改善箇所説明図③

基準不適合発生箇所

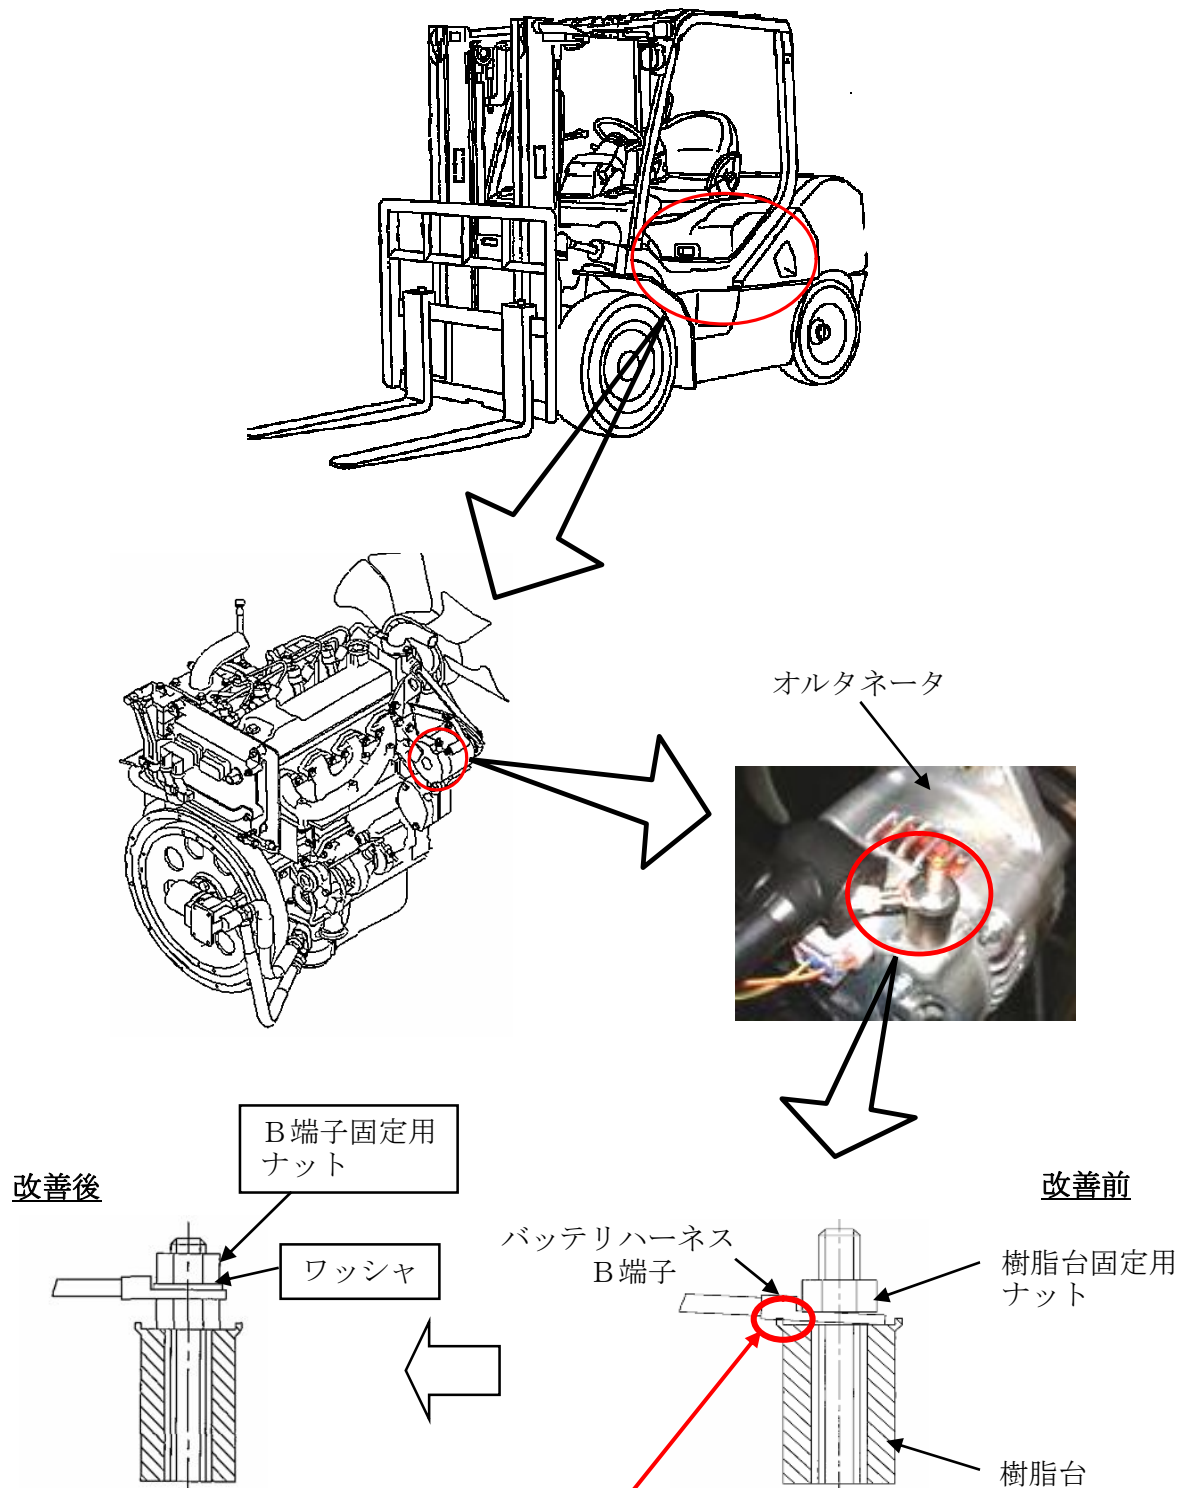
（オルタネータに接続されているバッテリーハーネスにおいて、接続方法が不適切なため、当該接続部が緩むものがある。そのため、そのままの状態で使用を続けると、バッテリーが充電されなくなり、最悪の場合、原動機が停止し、再始動できなくなるおそれがある。）

改善の内容

全車両、バッテリーハーネスの接続方法を正規な接続方法に変更する。

識別：オルタネータ側面に白色ペイントを塗布する。

白色ペイント塗布
